## Dodatek č. 1

1. Smluvní strany uzavřely dne 13. 5. 2022 na základě výsledku zadávacího řízení veřejné zakázky nazvané „UV955/2016 Vyškov, V. Nejedlého 235, I-3 – snížení energetické náročnosti“, uveřejněné ve věstníku veřejných zakázek pod číslem Z2022-019387, smlouvu o dílo (tato smlouva ve znění pozdějších změn dále jako „smlouva o dílo“ nebo „SOD“).

OZNÁMENÍ ZMĚNY		číslo OZ: ZL 1			
Zhotovitel:	SKR stav, s.r.o., Nováčkova 18, 614 00 Brno				
Investor:	Armádní Servisní, p.o., Podbabská 1589/1, 160 00 Praha 6 - Dejvice	Datum: 17. 6. 2022			
Název akce: UV955/2016 Vyškov, V. Nejedlého 235, I-3 – snížení energetické náročnosti (CZ.05.5.11/0.0/0.0/19 135/0012135)					
Způsob odeslání / předání datum: 17. 6. 2022		poštou <input type="checkbox"/>	e-mailem <input checked="" type="checkbox"/>	faxem <input type="checkbox"/>	osobně <input type="checkbox"/>
Odkazy na	specifikaci:	Výrobní dokumentace – VD_kasárna V. Nejedlého Vyškov_č.1			
	na výkresy:				
na rozpočtové podklady:	Výplně otvorů				
na jinou část smlouvy:					
<b>Předmět změny: PVC výplně otvorů – doplnění sklopné funkce a pákového ovladače</b>					
<b>Popis a zdůvodnění změny:</b>					
Při zaměření otvorů byl vznesen pož

**Pozice: P02**

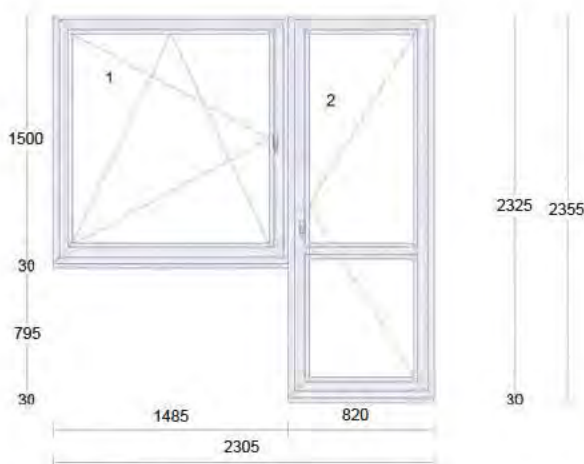
Okna balkonové sestavy P02 a P03 budou kromě mikroventilace na žádost uživatele vybavena i sklopnou funkcí – rozšíření o další způsob větrání. Pákové ovládání u okna P04 usnadňuje otevírání tohoto okna.

Profil: KOMFORT\_EVO  
Barva: bílá  
Rám: 2 \* rám standard  
Křídlo: křídlo standard,  
křídlo balkonové standard  
Spojka: spoj 2mm nevyztužený  
Rozšíření: 2 \* podkl.prof.30 mm  
Příčka: příčka 96mm do křídla  
Výplň: 3 \* 4 Planibel Top N+ /18/ 4 Float /18/ 4  
Planibel Top N+, Arg., Ug 0.50, Rw(skla) 33 dB  
Výplň tl.: 3 \* 48.0 mm  
Kování: **Pole + název otvírky:**  
1 otevíravé sklopné levé  
2 otevíravé pravé balkon  
Kotvení: na vruty - H+D+L+P  
Odvodnění: dolů  
Hmotnost kg: 181  
**Poznámka k pozici:** :  
- vodorovná příčka sladěna s horní hranou okenního křídla  
- dělení prvku dle rozměru značeného v půdorysu
